Строительство жилого комплекса со встроенными помещениями общественного-делового, коммерческого назначения и поликлиническим учреждением по адресу: г. Чита, ул. 1-я Коллективная

**Конструкции железобетонные.
Лестничная клетка.
Жилая часть**

Полный комплект с изменением №1

24-04-КЖ.2-7.1

Схема расположения элементов лестничной клетки

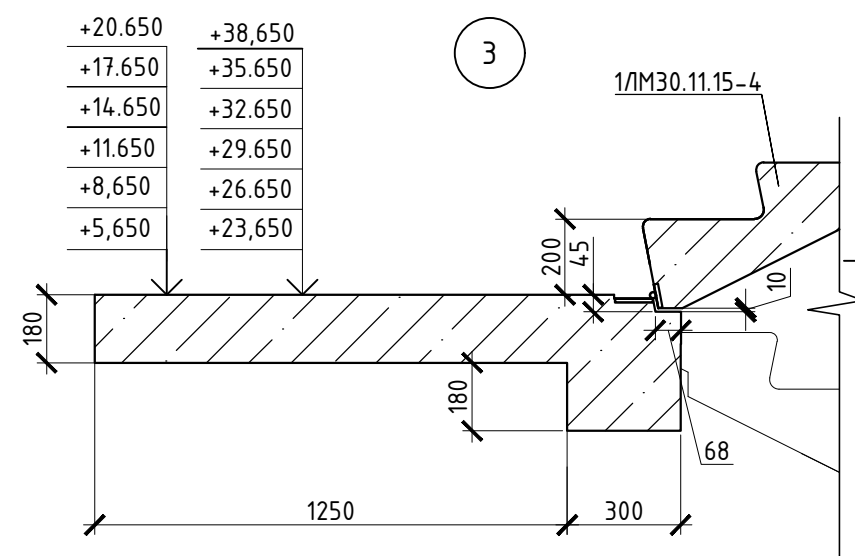
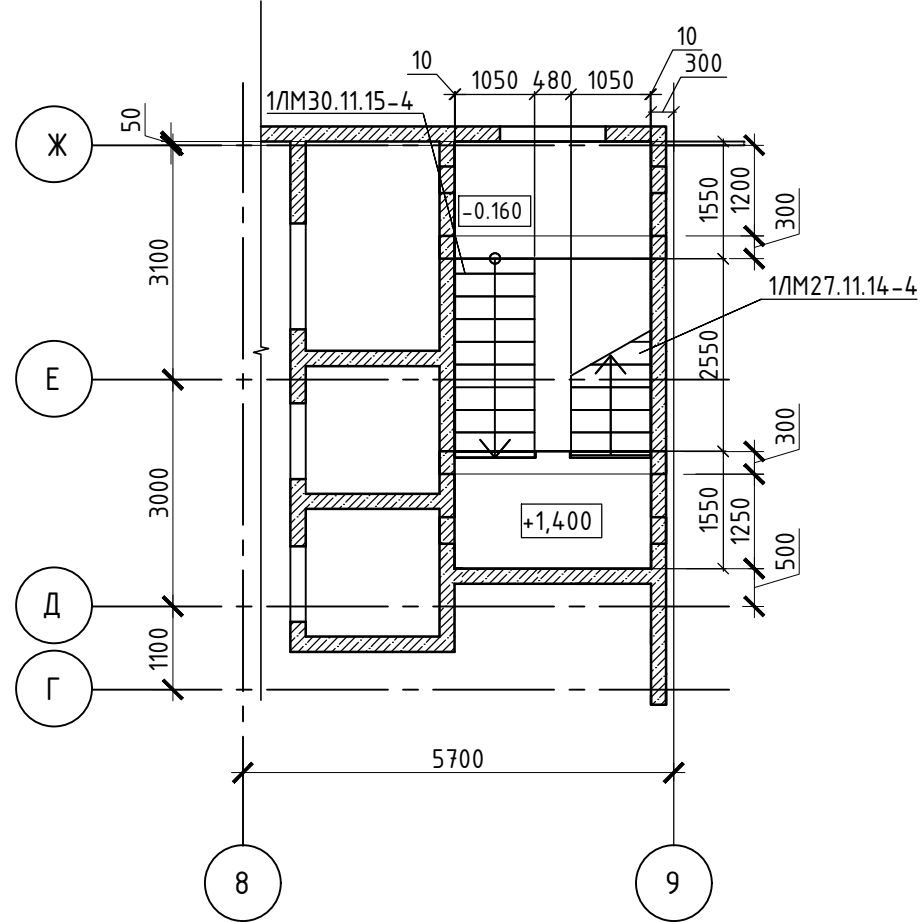
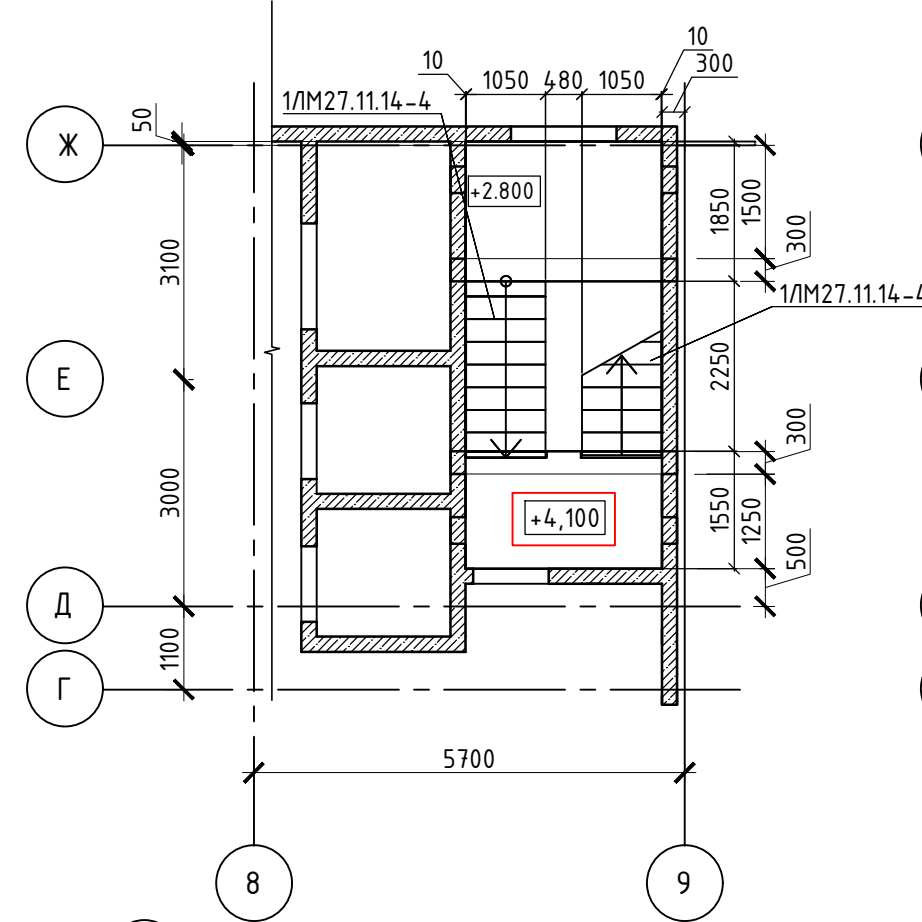
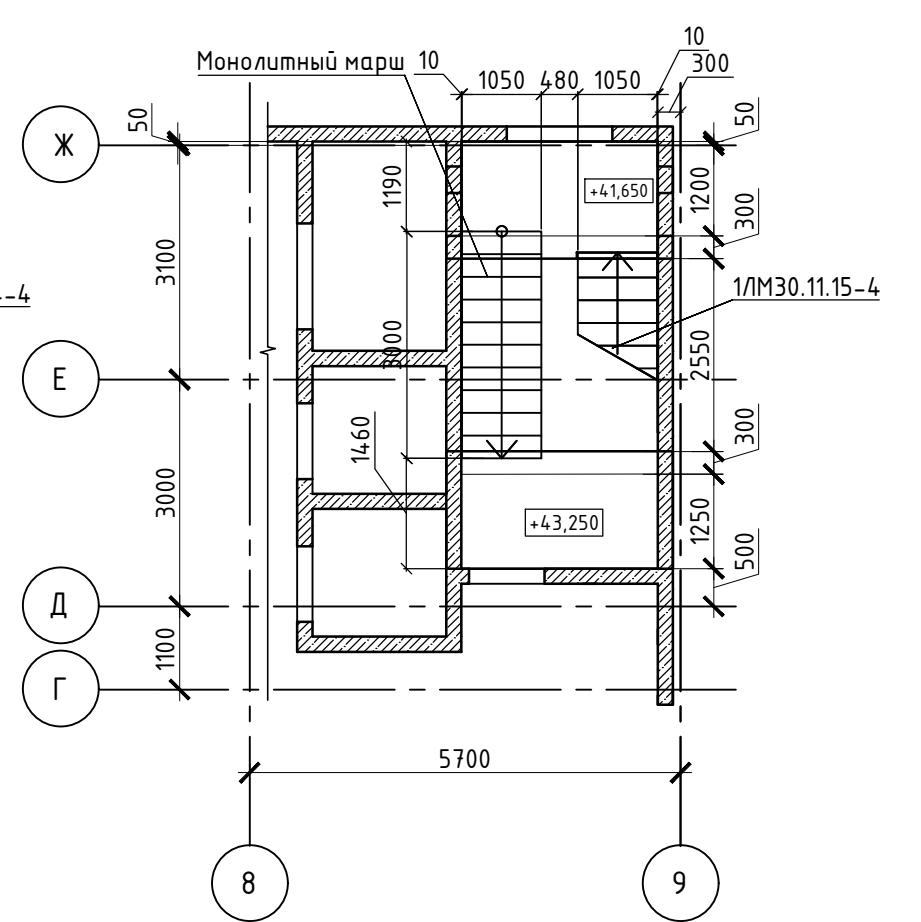
| 1 | 2 | Уточнение привязок выступов промежуточных площадок. Уточнение отметки межэтажной площадки «Разрез 2-2» Уточнение маркировки лестничных маршей «Разрез 3-3» | | | 5 | Зам. | | | |

| Проверил | Патрушев | | | | 09.25 | Армирование промежуточной площадки №1 | | 000 "КПСК" |

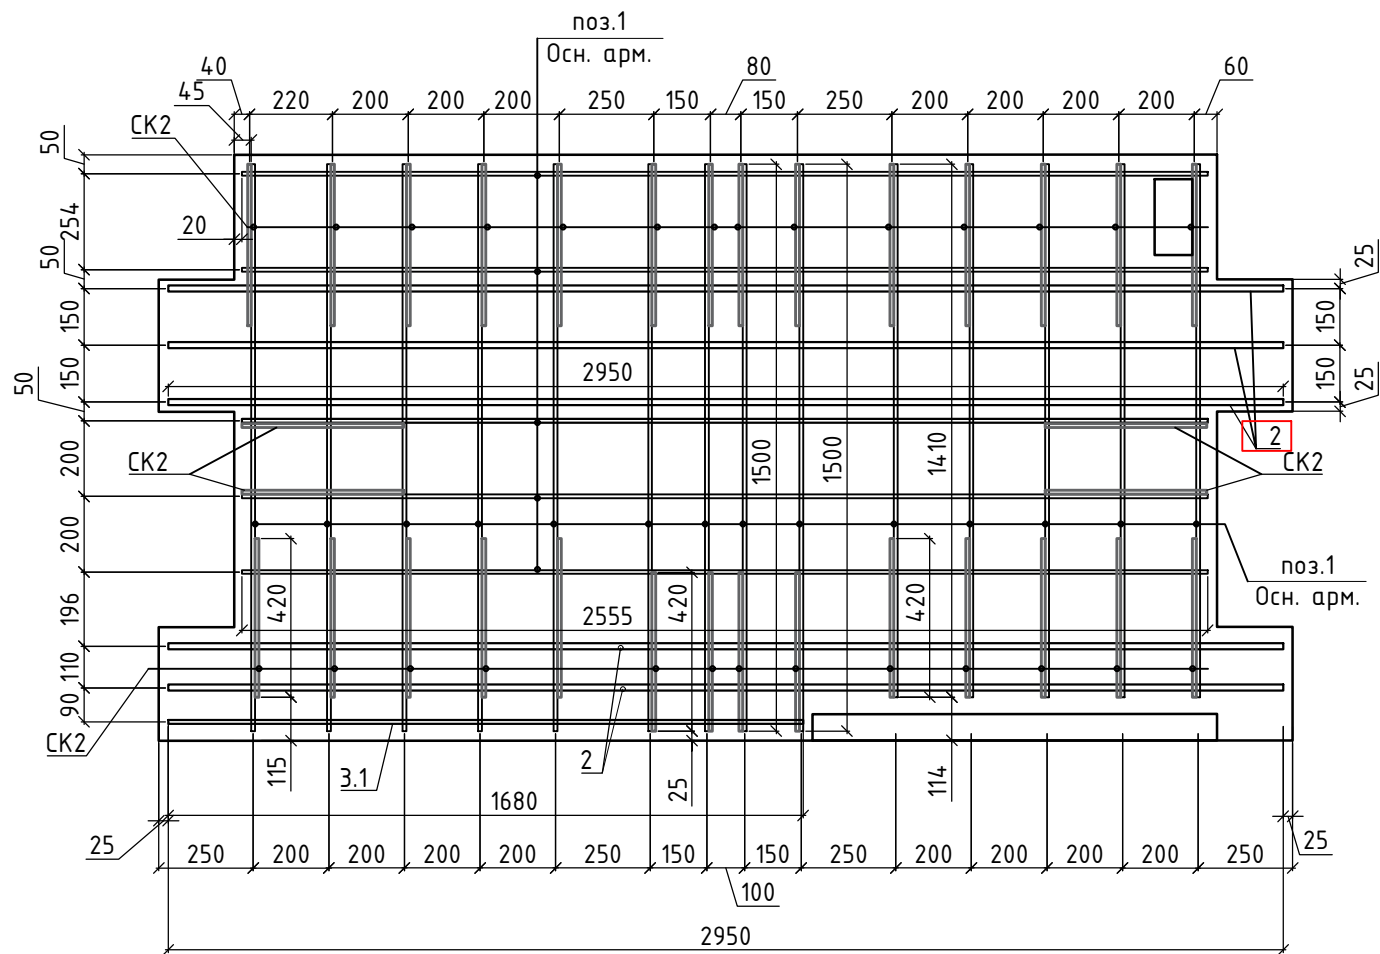
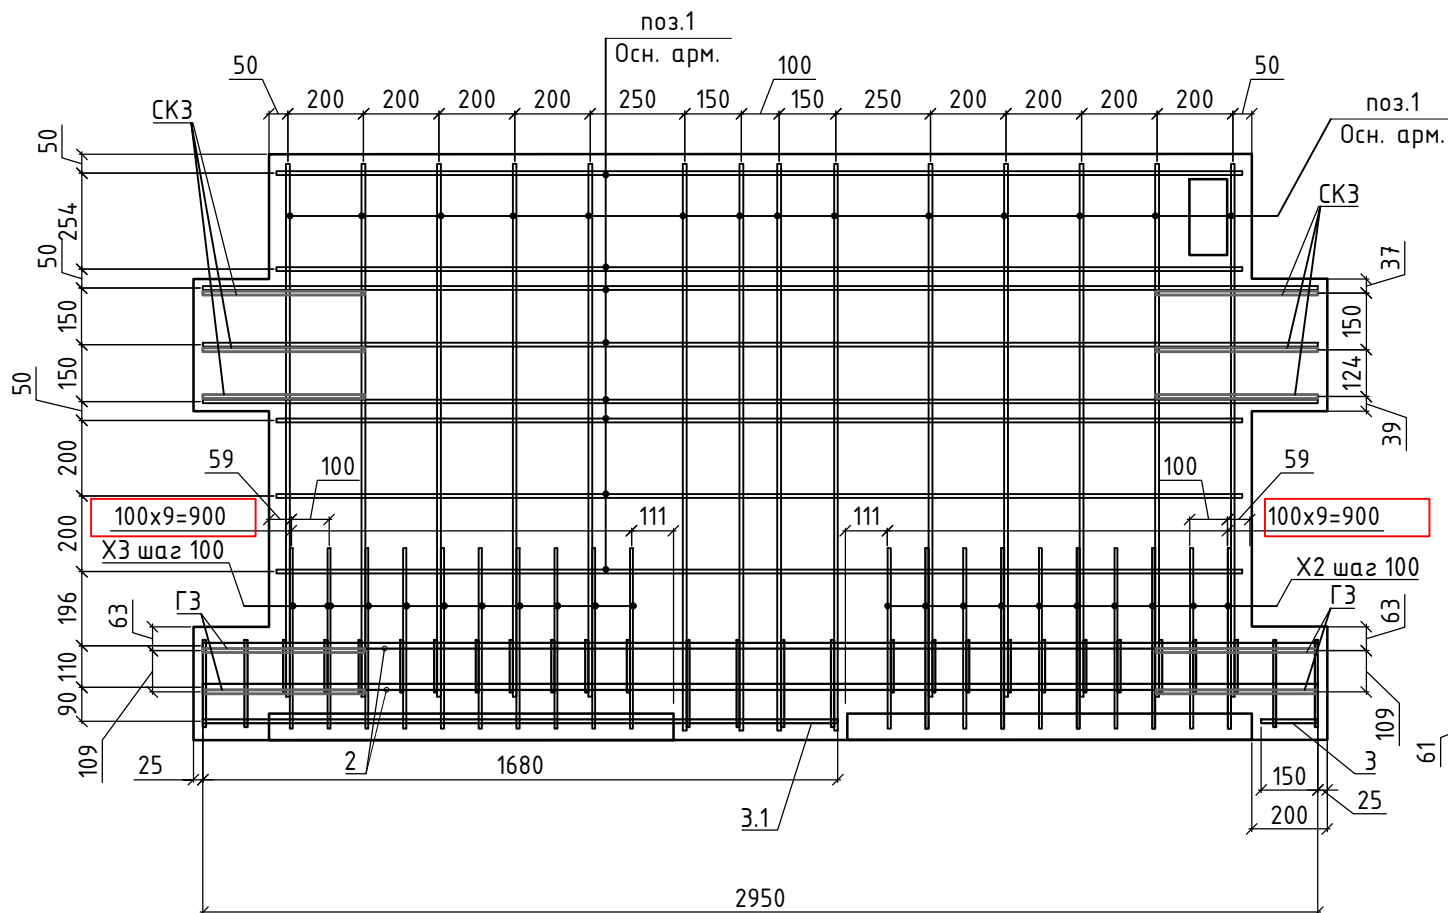
| 1 | 4 | Уточнение маркировки арматурного элемента. Уточнение маркировки позиции на плане. Устранение наложение текста на линии плана. | | | 5 | Зам. | | | |

| | | | | | | Армирование промежуточной площадки №2 | 000 "КПСК" | |

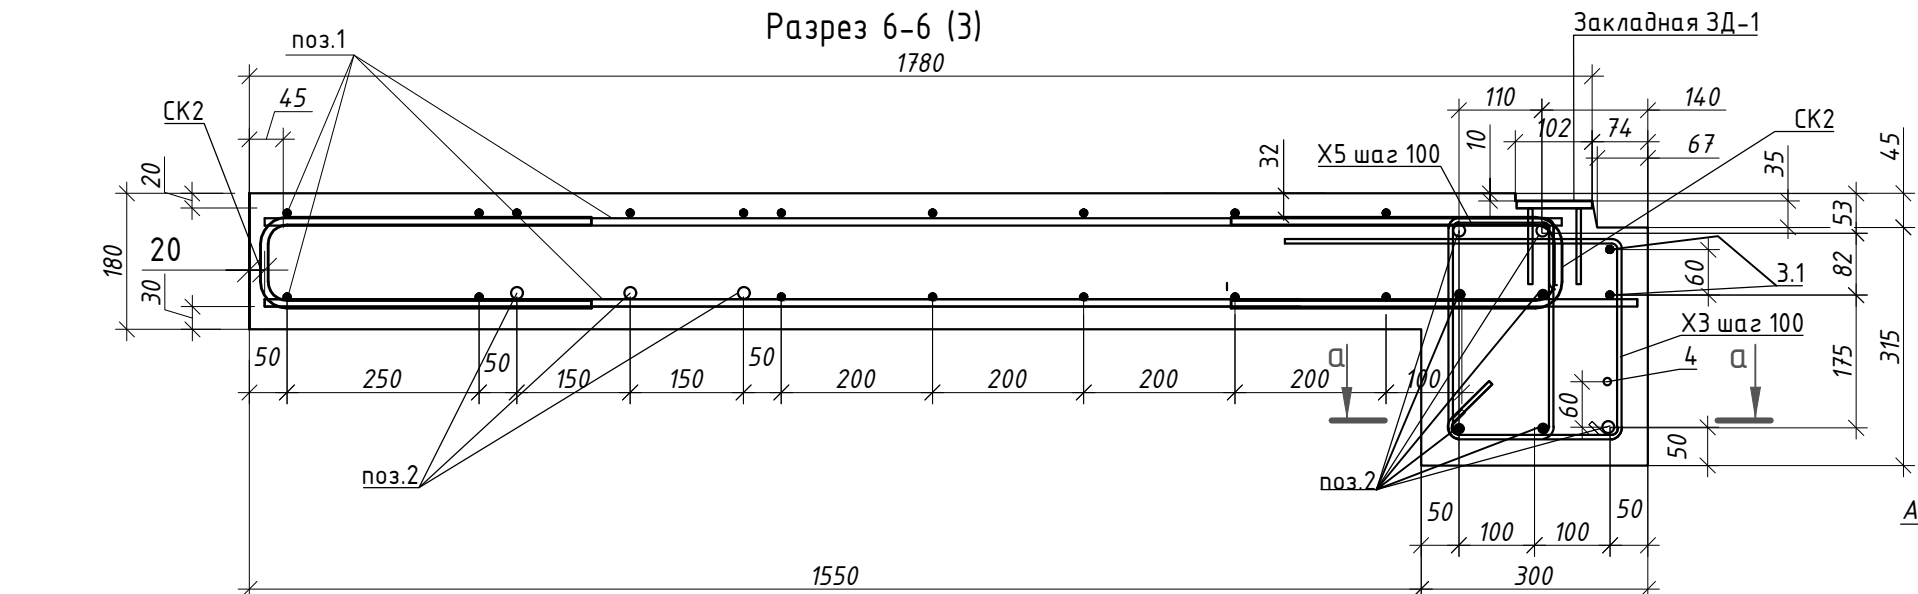
| 1 | 5 | Уточнение маркировки арматурного элемента. Уточнение маркировки позиции на плане. Устранение наложение текста на линии плана. | | | 5 | Зам. | | | |

| | | | | | | Армирование промежуточной площадки №3 | ООО "КПСК" | | |

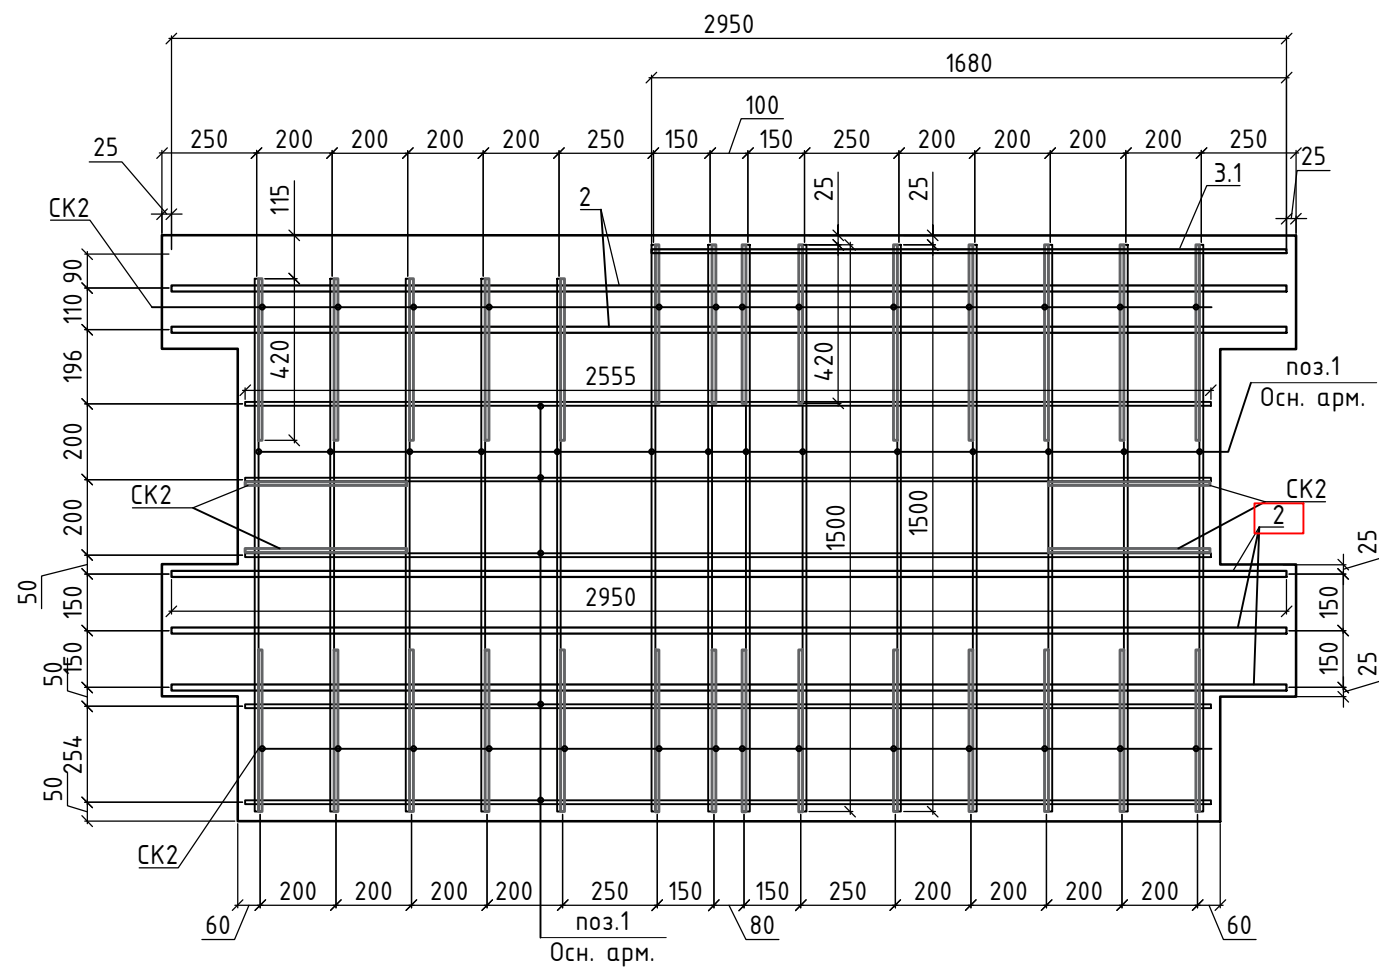
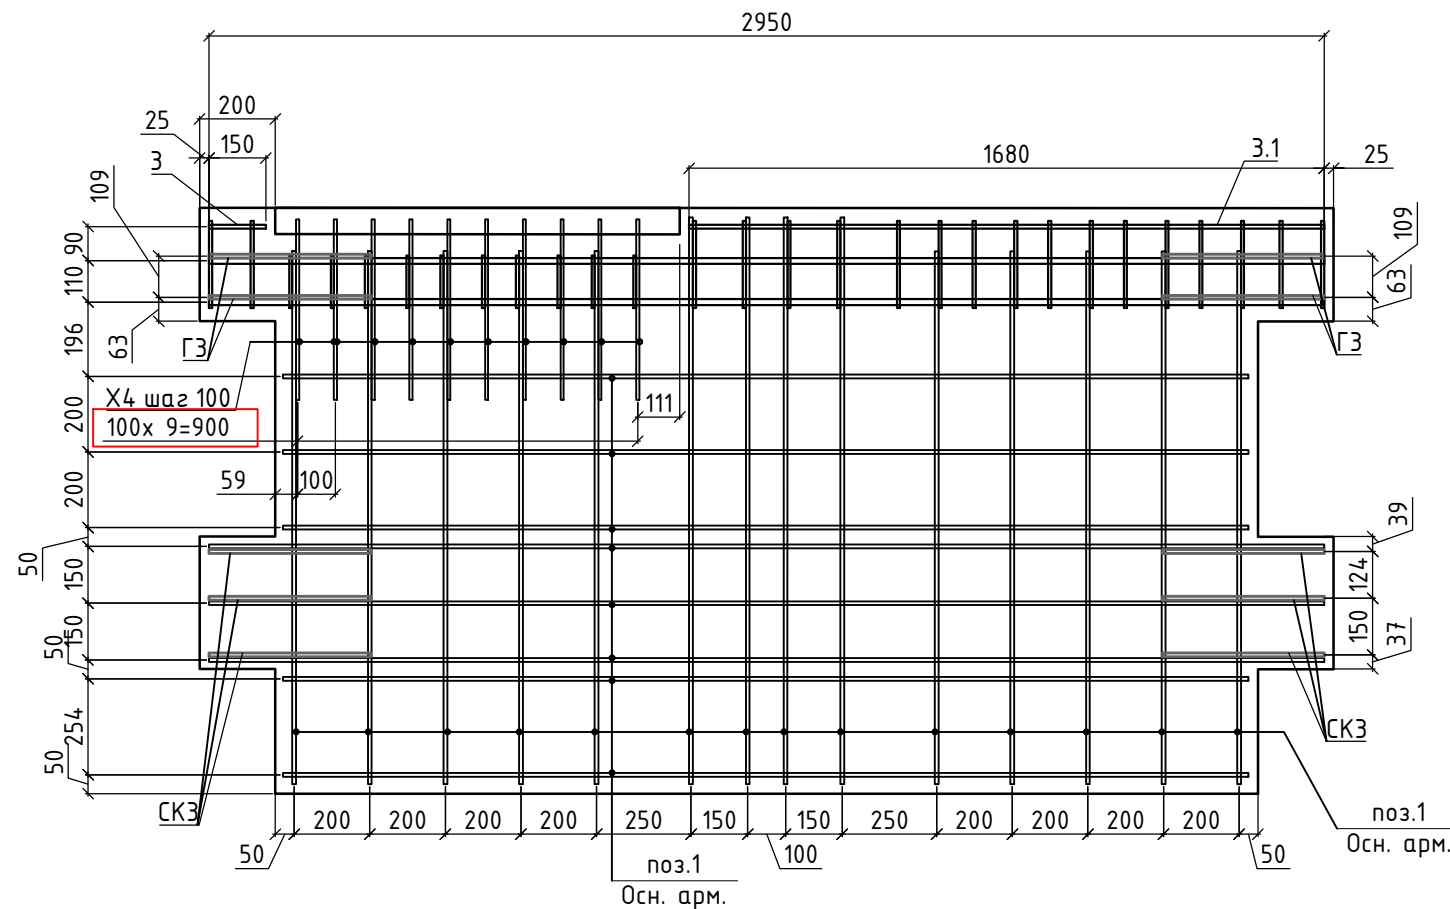
| 1 | 6 | Уточнение маркировки арматурного элемента. Уточнение маркировки позиции на плане. Устранение наложение текста на линии плана. | | | 5 | Зам. | | | |

| | | | | | | Схема промежуточной площадки №4 Опалубочный чертеж лестничного марша | | ООО "КПСК" | |

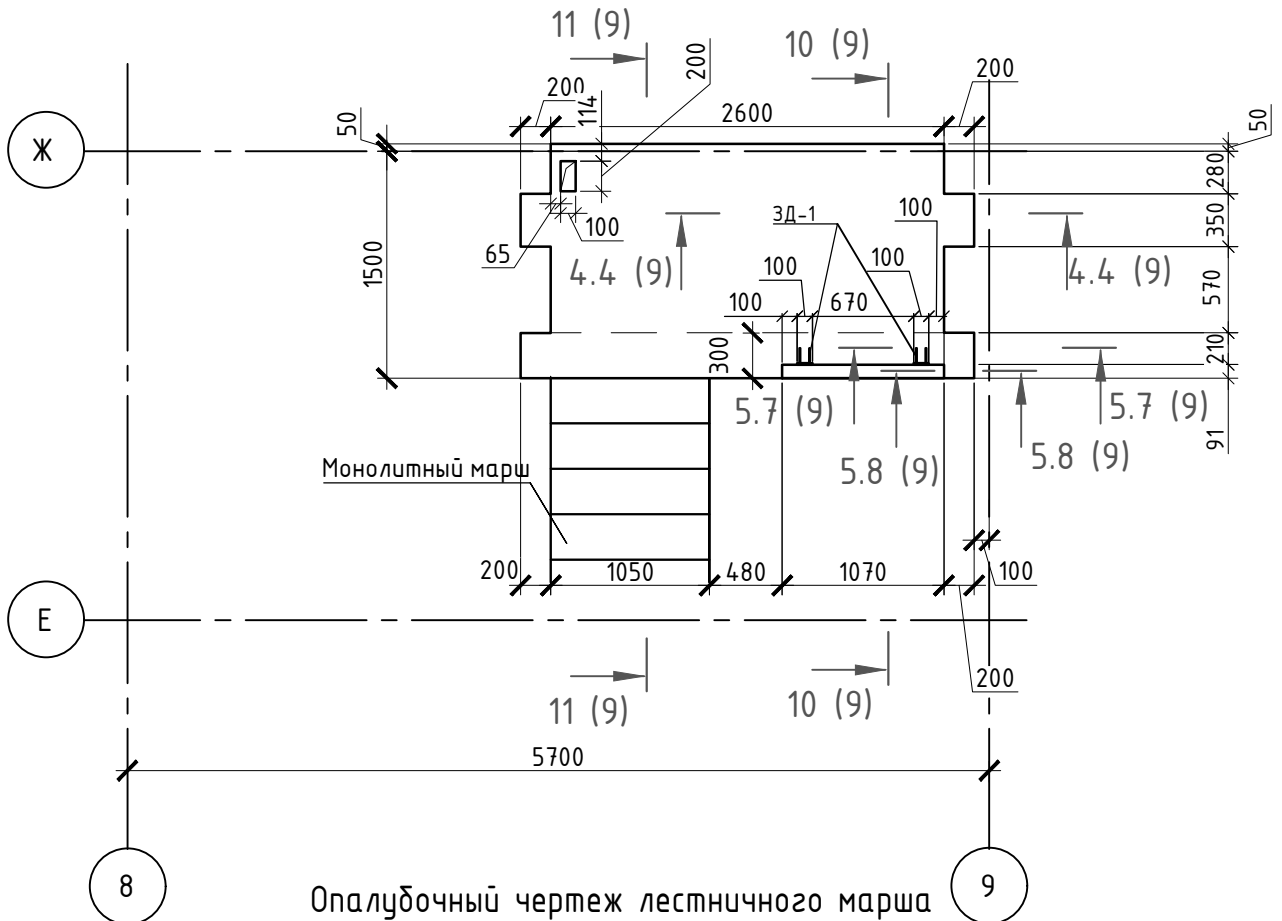
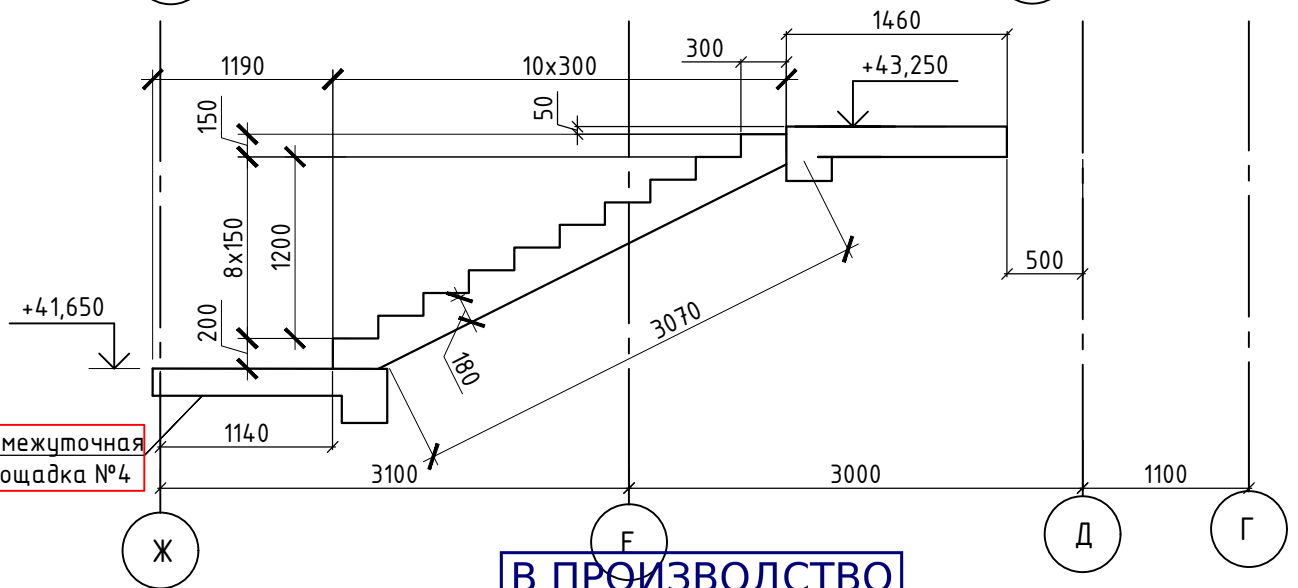
| 1 | 8 | Уточнение наименования площадки. Указание маркировки площадки на опалубочном разрезе | | | 5 | Зам. | | | |
